Notat

Emne: Vedr. placering af kontrol- og vedligeholdelsescenter for M5

Til: Københavns Kommune

Figur 1 Placering af KVC syd for jordvolden på Prøvestenen.

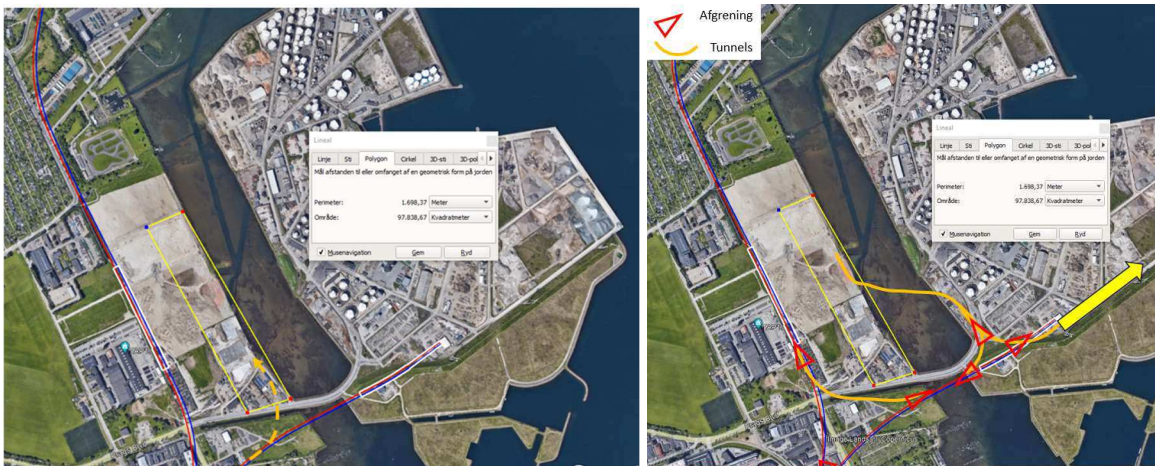
Placering af KVC syd for jordvolden på Prøvestenen er vist på figur 1 nedenfor. Arealet har en irregulær facon og det kan derfor blive nødvendigt at opfylde et mindre areal (markeret med grønt) for at sikre tilstrækkelig plads. Der vil være behov for at koordinere med en kommende tilslutningsvej til Østlig Ringvej samt fremtidssikring af en evt. Øresundsmetro.
